協力工場 監査記録表

監査対象工場：福山キッチン装飾

監査立会員：唐川社長、武部部長、藤井課長、濱田氏
宮尾、東野
監査担当員：滝沢
監査実施日：2021/3/8

■耐熱試験

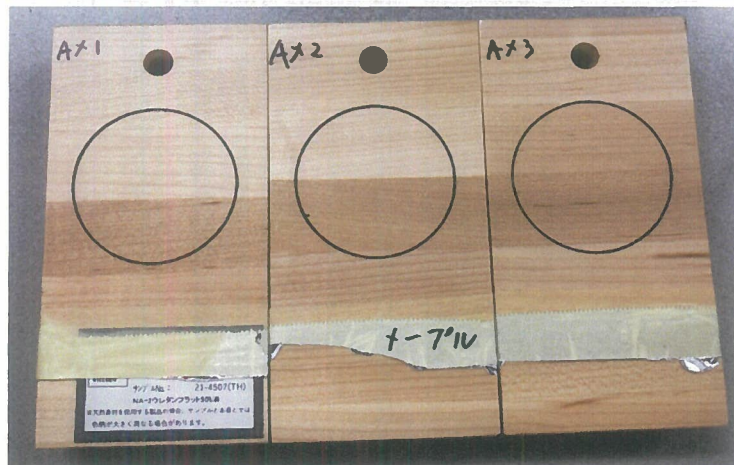
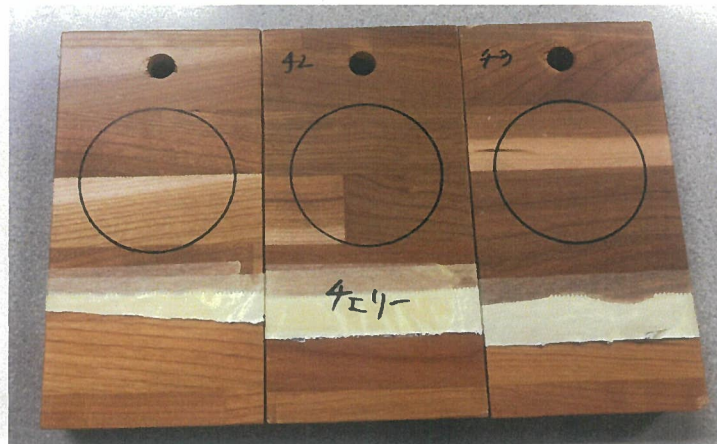
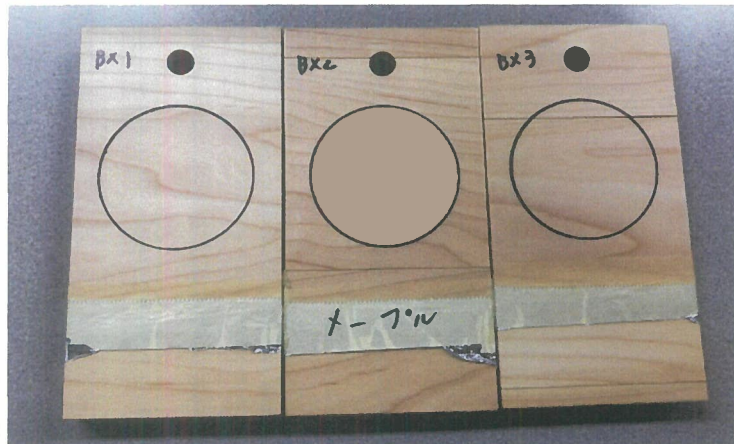
【結果】 木口材の剥がれが発生しました。

表面は剥がれていないが、裏面で剥がれている状態となっています。

裏面側だけ剥がれやすい要因は生産工程上何か考えられるでしょうか。
